訂 正 の お 願 い

2006.5 株式会社自研センター

*No.J-222 スズキ K e i 2000 年 6 月 (HN#1S 系) を下記の通り訂正いたします。

B135 フロントロアクロスメンバ取替 新規指数作成のため、差し込み願います。

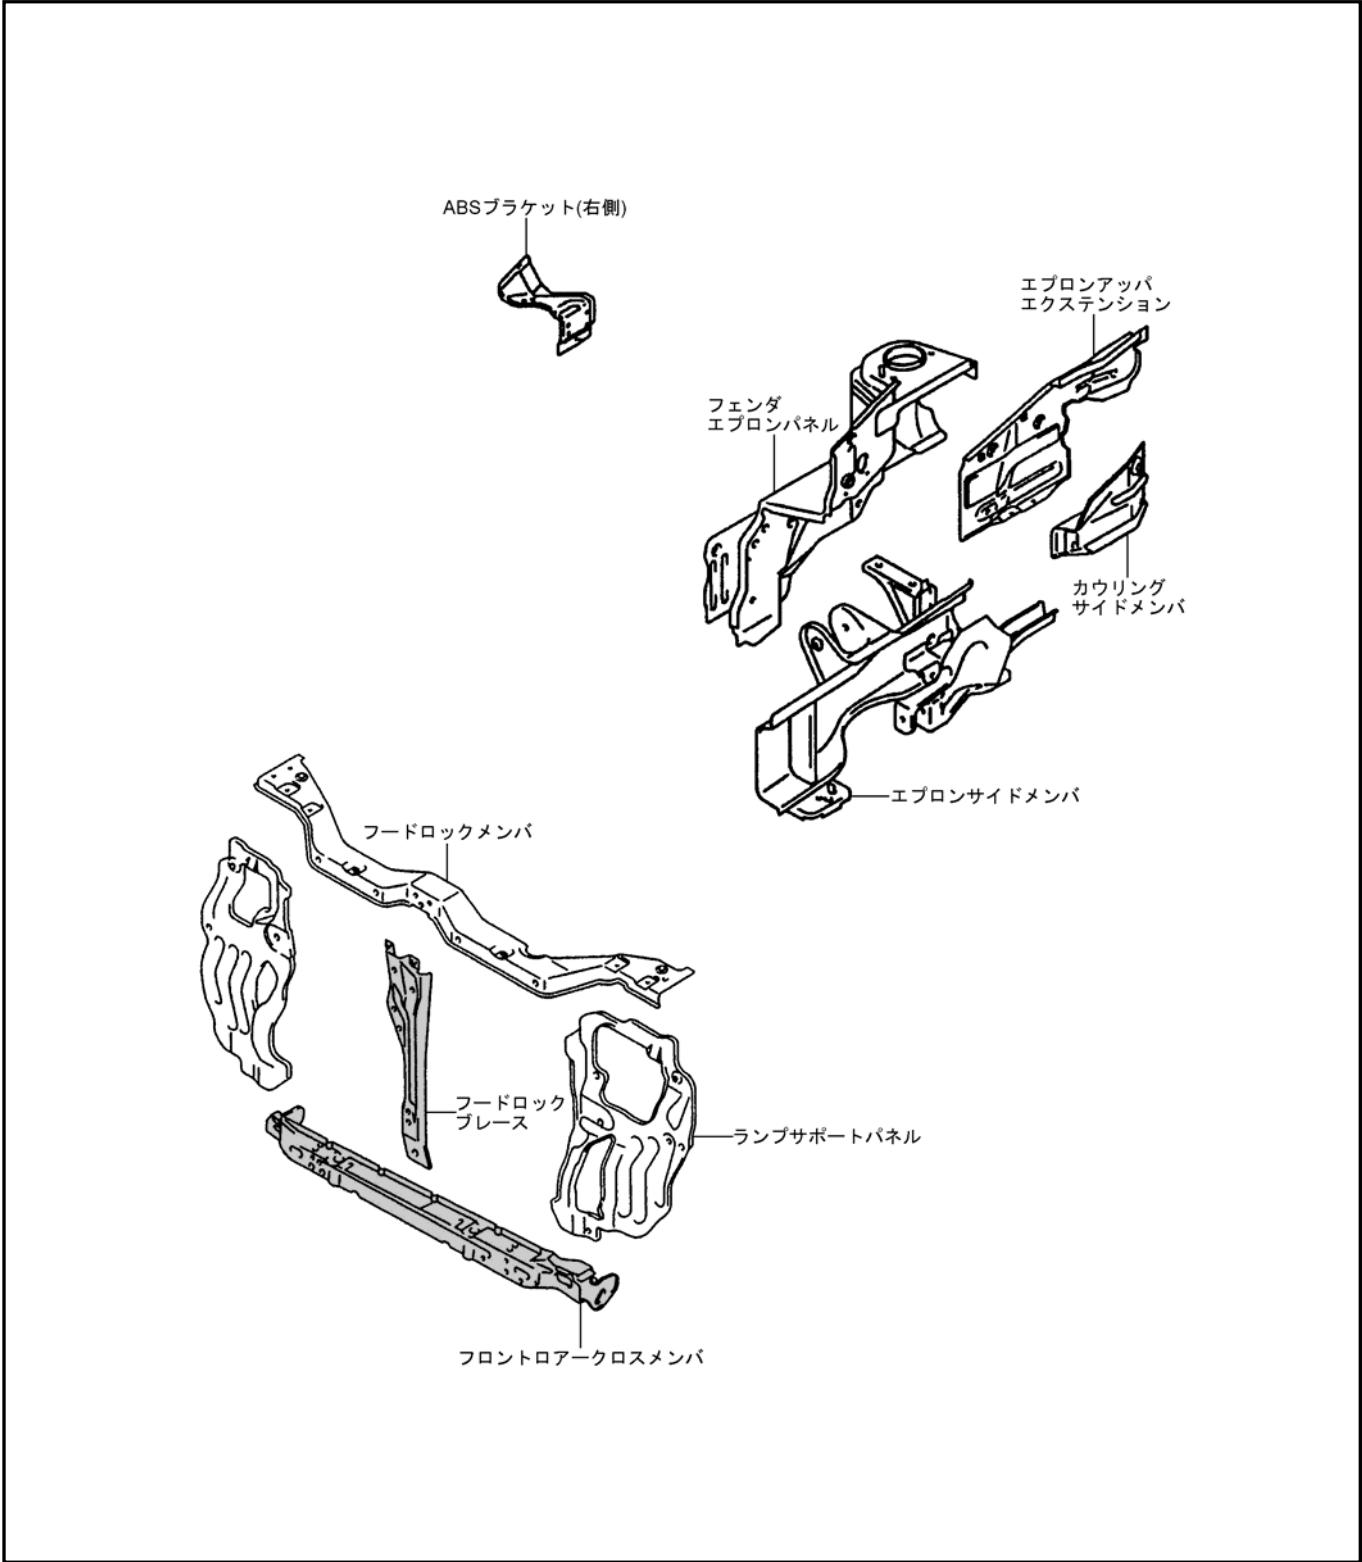
新規追加項目

B135 フロントロアクロスメンバ取替	
摘 要	指 数
フロントバンパ、コンデンサ Assy および ラジエータ Assy 取外し状態 (含) フードロックブレース および 付属品の脱着または取替 除 エンジンルーム内配線・配管 および 付属品の脱着または取替	2. 40
